改善箇所説明図 ②

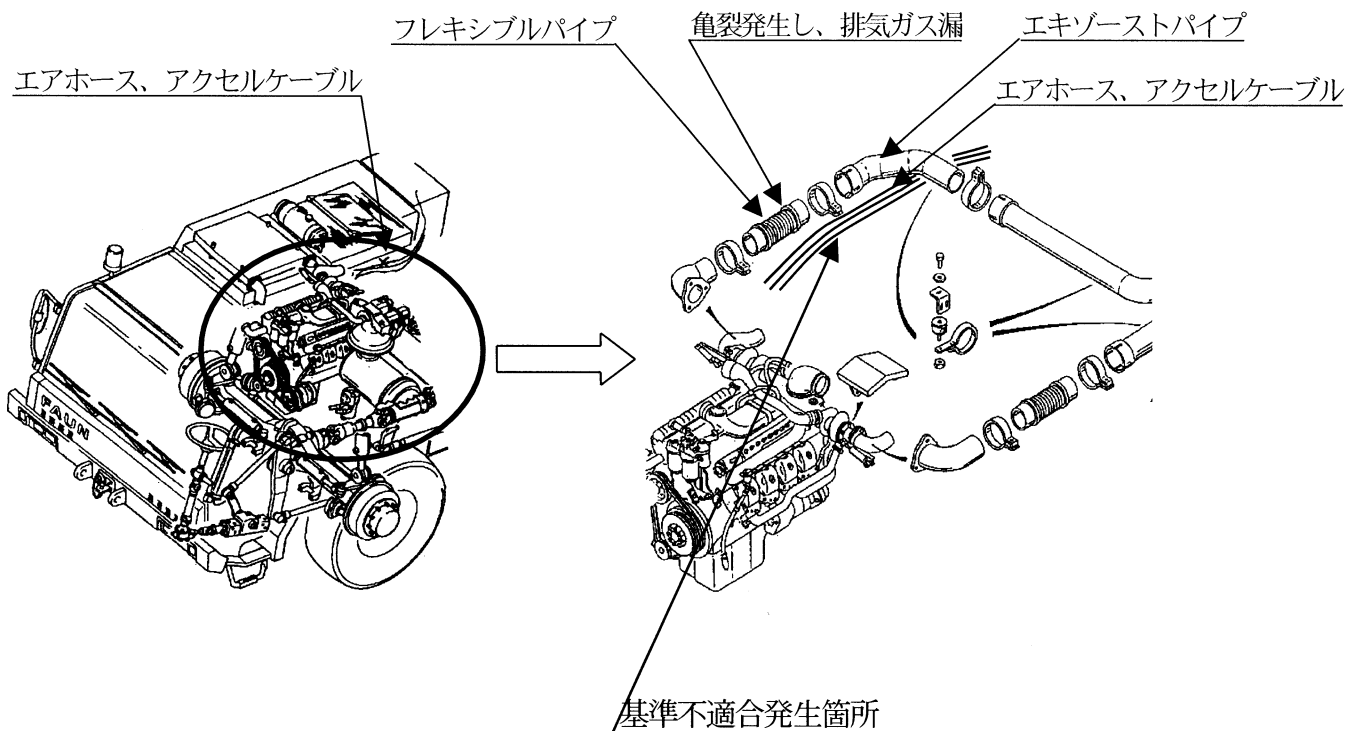
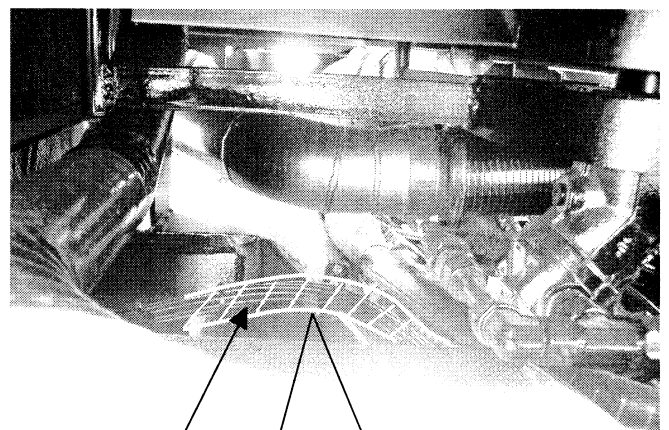
排気ブレーキ用エアホース、アクセルケーブルとエキゾーストパイプとの隙間が不足しているため、エキゾーストパイプの熱により当該ホース又は当該ケーブルの保護材が溶損するものがある。そのため、そのまま使用を続けると、当該ホース又はケーブルが損傷し、最悪の場合、排気ブレーキが効かなくなったり、アクセル操作が出来なくなるおそれがある。なお、エキゾーストパイプに亀裂が生じると溶損が早まる場合がある。

全車両、エアホースおよびアクセルケーブルとエキゾーストパイプとの隙間が少ない個所に断熱材にて保護する。また、保護材を点検し、溶損している場合は、新品と交換する。さらに、エキゾーストパイプの亀裂、取付け状態を点検し、損傷がある場合は新品に交換する。

ホース、ケーブルを断熱材にて保護をする
